Verkehrstechnische Stellungnahme zu der Erweiterung eines Kühllogistikzentrums in Reichenbach an der Fils

TÜV Rheinland Verkehrsinfrastruktur GmbH
Sonnenstraße 32 80331 München
Tel.: (089) 53 886 84-10 Fax: (089) 53 886 84-29

Stand: 22.06.2018

Abbildung 6: geplante Einfahrt LKW, Zufahrt Parkhaus (Architekten Partnerschaft Hautmann + Metz)

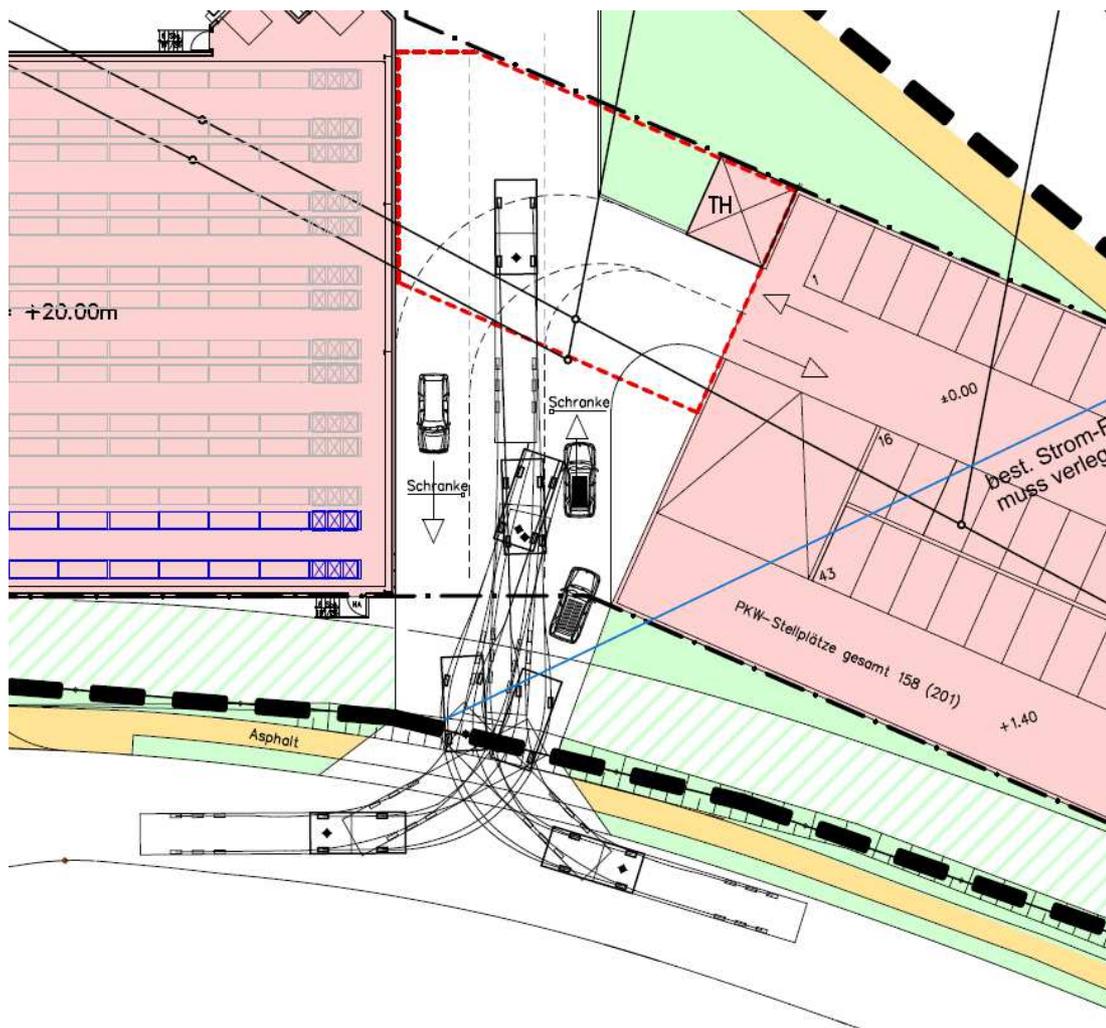
Das Amt 51- Straßenbauamt sieht die Schaffung einer Linksabbiegespur als notwendig an, um einen Rückstau auf die K 1206 zu vermeiden. Auf dem Firmengelände sollte eine LKW- bzw. PKW-Aufstellfläche integriert werden, damit wartende Fahrzeuge nicht blockiert werden oder auf der Kreisstraße warten müssen.

Eine zweispurige Zufahrt mit entsprechender Vorfahrtsbeschilderung auf dem Firmengelände und an dem Parkhaus könnte zukünftige Konfliktsituationen zwischen LKW- und PKW-Verkehr vermeiden.

Unserer Ansicht nach sollte der vorhandene Geh- und Radweg auf der südlichen Seite entlang der K 1206 verlängert werden. Der Fußgänger bzw. Radfahrer würde somit nach der umgestalteten östlichen Zufahrt mittels einer neuen Querungshilfe auf die gegenüberliegende Straßenseite geführt werden. Durch diese Maßnahme wird das Unfallrisiko für den Geh- und Radverkehr minimiert.

Die bestehende Busbucht könnte zur Fahrbahnaufweitung verwendet werden, um die empfohlene Linksabbiegespur zu integrieren. Wir regen an, die zukünftige Haltefläche für den Bus direkt auf der Fahrbahn einzuplanen.“

Die Schleppkurven zeigen auf, dass die geplante Zufahrt geometrisch funktionieren wird. Es ist bei der Ausführung darauf zu achten, dass die Eckausrundungen im Geh- und Radwegbereich die Schleppkurven berücksichtigen.

Bei der östlichen Zufahrtssituation wäre zu prüfen, ob eine Linksabbiegespur erforderlich ist. Sollte dieses so sein, wäre die vorhandene Querungshilfe zu verlegen. In den nachfolgenden Kapiteln wird die Notwendigkeit der Linksabbiegespur untersucht. Dazu fand eine Verkehrserhebung statt.

Dies bestätigt die Berechnung des staufreien Zustandes im Bereich des nördlichen Linksabbiegerstreifens. Auf die Notwendigkeit eines Linksabbiegerstreifens wird verzichtet, da die Wartezeiten gering sind und sich kein Rückstau bilden wird. Die Befüllung des Parkhauses vor Schichtbeginn erfolgt meistens in einem größeren Zeitintervall. Die Gefahr, dass es dadurch einen Rückstau auf die Heinrich-Otto-Straße

Abbildung 7: geplante Ausfahrt LKW (Architekten Partnerschaft Hautmann + Metz)

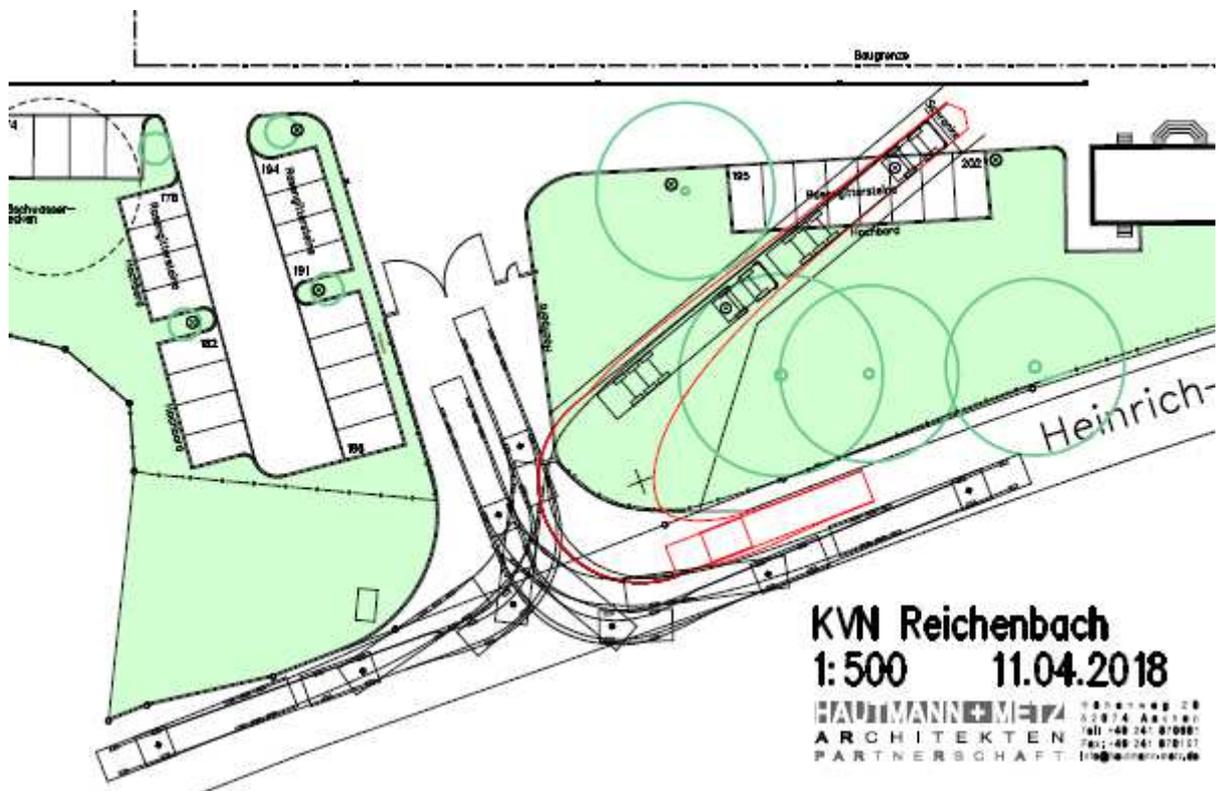
Um den Verkehrsfluss auf der K 1206 nicht zu beeinträchtigen und ein sicheres Ein- und Ausfahren der LKW's zu gewährleisten, sollte eine rechtwinklige Ausfahrt mit einer entsprechenden Verbreiterung vorgesehen werden. Wir empfehlen, die Schleppkurven eng an den Brückenpfeiler mit einem 3-teiligen Korbbogen zu planen. Dadurch wird die Überfahrt der Gegenfahrbahn minimiert bzw. gänzlich vermieden.

Um den Verkehr auf der Kreisstraße möglichst geringfügig zu beeinflussen, sollte die Ein-/Ausfahrt Richtung Reichenbach ebenfalls erweitert werden. Unserer Meinung nach ist eine deutliche Verbreiterung der „Zufahrt West“ im Zusammenhang mit einem Konzept der Verkehrsführung auf dem Firmengelände notwendig, damit eine reibungslose Abwicklung des LKW-Verkehrs gewährleistet wird.

Als weitere Gefahrenstelle ist die dunkle Zufahrtssituation unter der Brücke zu nennen. Durch die Vermeidung eines LKW-Rückstaus auf die K 1206 wird auch an dieser Stelle das Unfallrisiko minimiert.

Es ist deutlich zu erkennen, dass durch die neue Ausfahrt kein Ausschwenken der LKW's auf die andere Fahrbahnseite mehr notwendig ist, womit die Gegenfahrbahn nicht mehr behindert wird.

Auch das abbiegen nach links, Richtung Reichenbach, kann durch die großzügige Öffnung der Ein- und Ausfahrt ohne Nutzung der Gegenfahrbahn erfolgen.

Bei der westlichen Zufahrt ist darauf zu achten, dass die ausfahrenden LKW's senkrecht zur Heinrich-Otto-Straße das Werksgelände verlassen. Bei einer Zufahrt in eine Hauptverkehrsstraße soll ein spitzer Winkel vermieden werden. Hier wäre der Sichtwinkel der LKW-Fahrer auf den fließenden Verkehr eingeschränkt.

Für die wartenden LKW's, die den Verkehr auf der Heinrich-Otto-Straße beobachten müssen, sollten das Sichtdreieck von Bewuchs und Zäunen freigehalten werden.
